Numéro de référence Dako : *Avis de sécurité CAPA00475*

Avis urgent de sécurité d'un appareil médical

Figure 1. Robinet (pièce de rechange) de l'automate de coloration

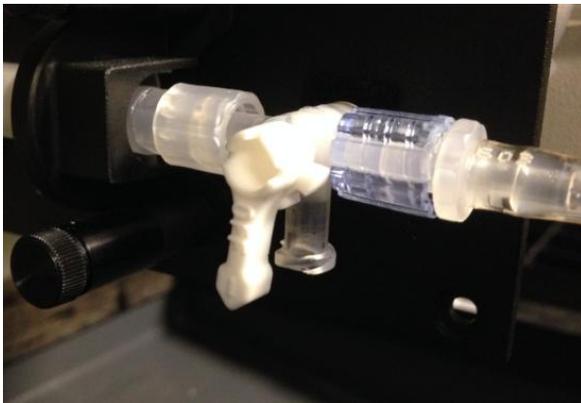
Dako a déterminé qu'un défaut du robinet de la seringue (voir figure 1) de certains automates de coloration peut, dans certaines circonstances, causer la fuite d'un excès de tampon aux positions de lame 34 ou 35- 36 en fonction des modèles, en raison de la position d'attente du robinet au-dessus de ces positions.

- N'utilisez plus HercepTest™ aux positions concernées (34 ou 35-36 en fonction du modèle).
- Comme décrit dans le guide d'utilisation Dako, utilisez des contrôles positifs sur chaque lame.
- Surveillez tout signe de fuite de tampon au niveau de la seringue. Cela s'effectue facilement lorsque vous vérifiez l'absence de bulles d'air dans les tubes lors du changement du bidon de tampon.

Dako a mis en place une action corrective à plus long terme, par l'installation d'un plateau d'égouttage sous le robinet. Votre représentant Dako local vous contactera lorsque ce plateau d'égouttage sera disponible.
